改善箇所説明図

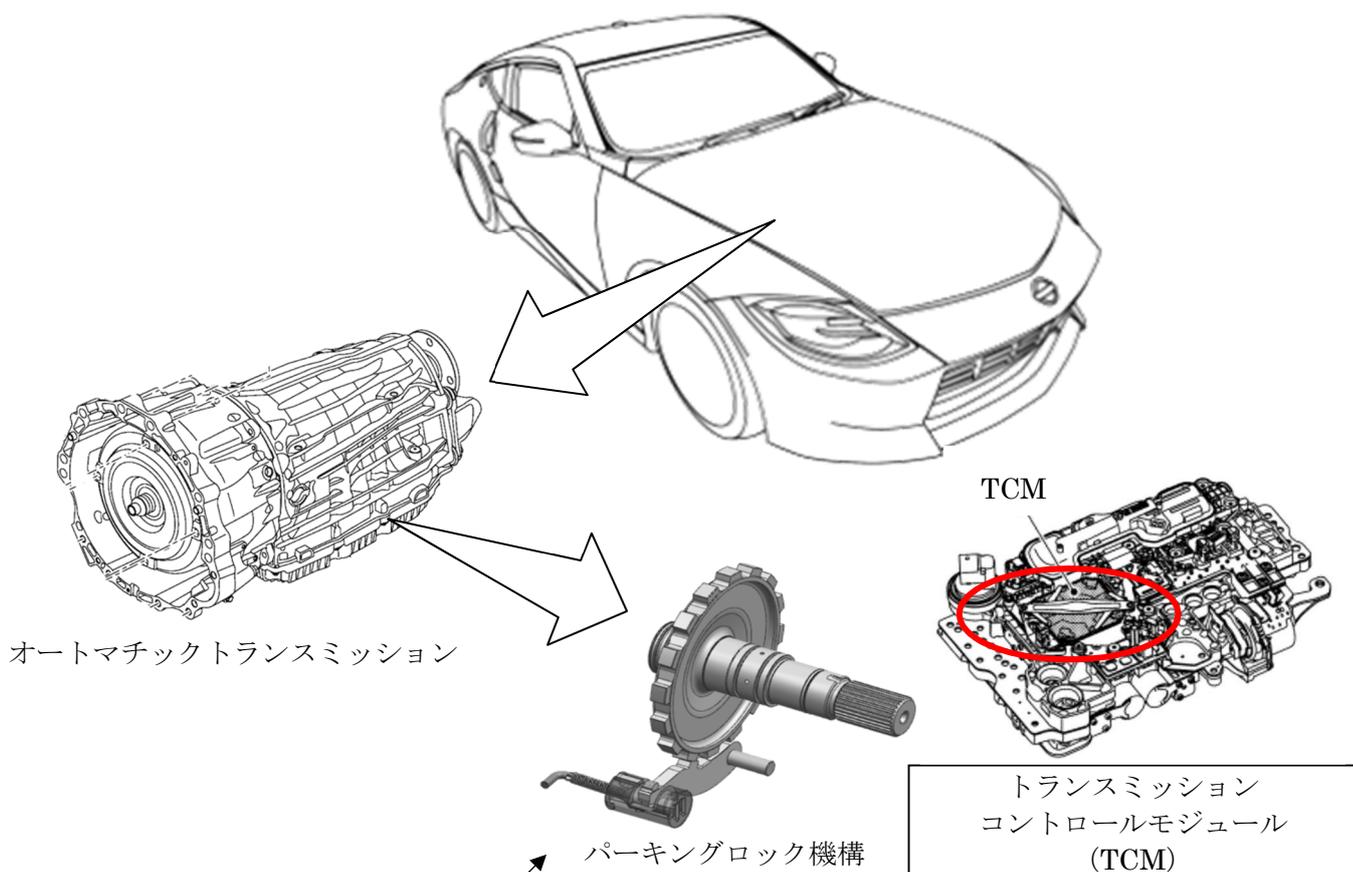
不具合発生箇所

9速オートマチックトランスミッション（AT）において、パーキングロック機構（Pレンジにした際に車輪を機械的に固定するもの）が不適切なため、特定の条件、操作をした場合に一時的にパーキングロックが外れ、最悪の場合、駐車条件によっては駐車ブレーキを掛けていないと車両が動くおそれがある。

改善の内容

全車両、トランスミッションコントロールモジュールの制御プログラムを対策品に書き換える。なお、対策プログラムの準備ができるまでの間、停車時に駐車ブレーキ使用の注意喚起を実施し、対策プログラムの準備ができしだい改めて案内する。

識別：銀色のシールをモデルナンバープレートの右横に貼り付ける。

注： は、プログラムを書き換える部品を示す。
